1. Tektur

FESTSTELLUNGSENTWURF

Unterlage / Blatt-Nr.: 5/7 T
 Lageplan
 Bau-km 6+000 bis Bau-km 7+000
 Maßstab: 1 : 1000

**Bundesstraße B12: Kempten (A 7) - AS Jengen/Kaufbeuren (A 96)
 Erweiterung auf 4 Fahrstreifen
 Planungsabschnitt 6
 Untergemärgern - Buchloe (A 96)
 Bau-km 0+000 bis 10+200**

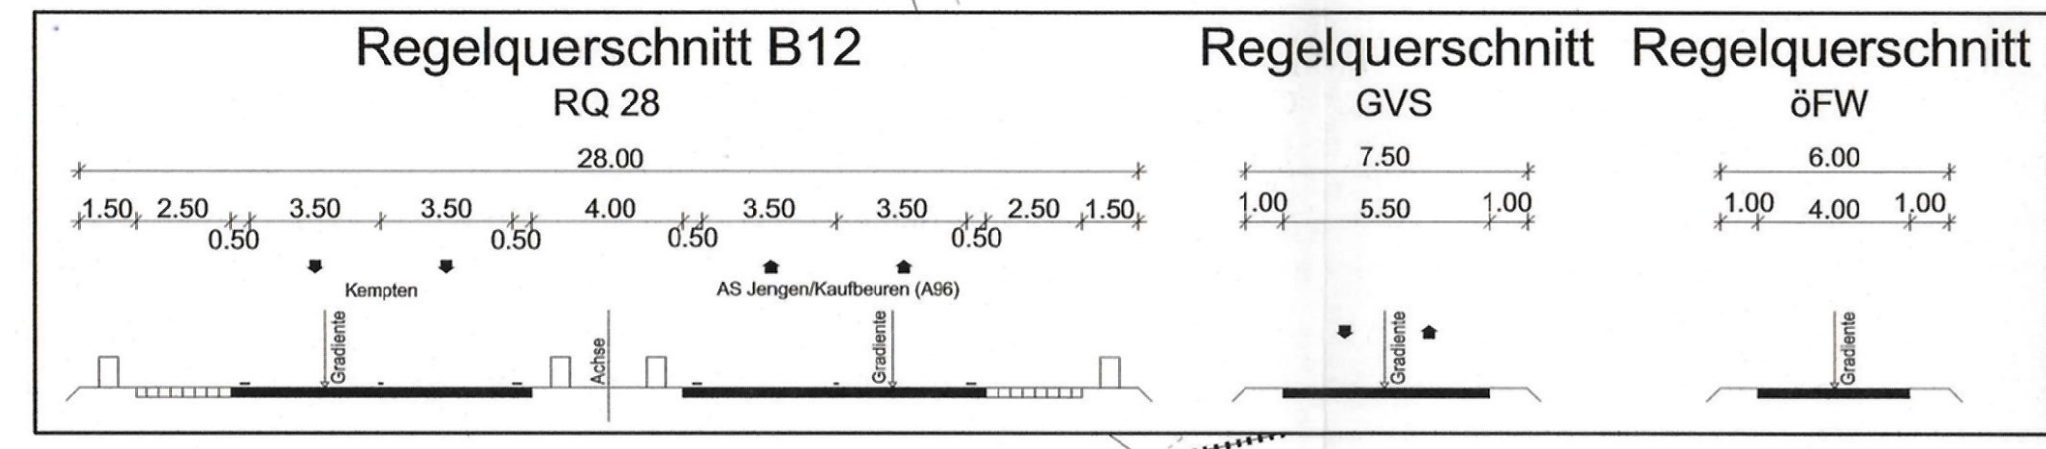
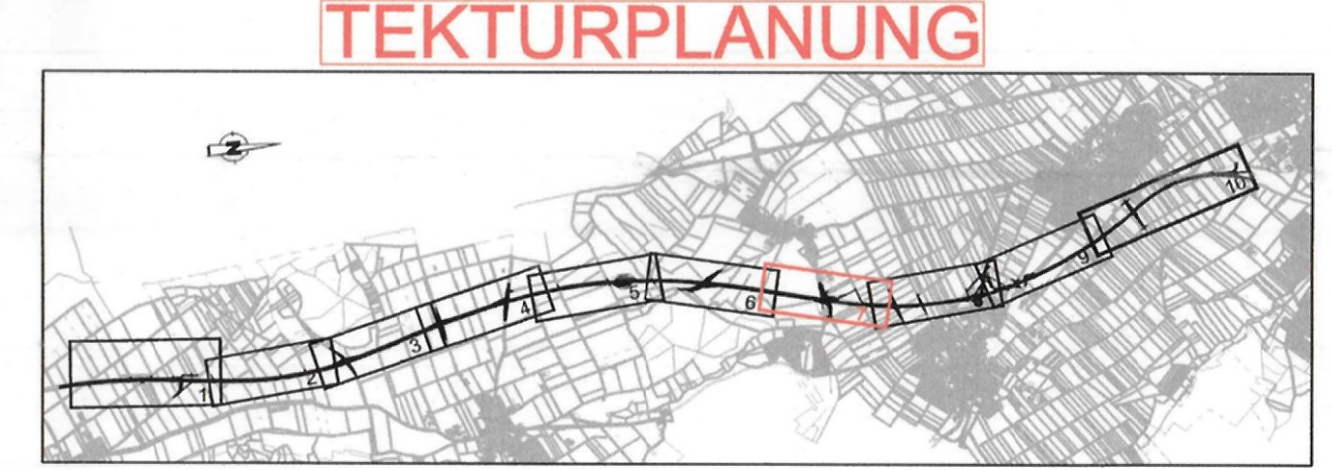
1	1. Tektur vom 20.01.2022; Zuwegung Sicherbecken Weinhausen, Entwässerung B12 ergänzt	Januar 2022	wac
Nr.	Art der Änderung	Datum	Zeichen
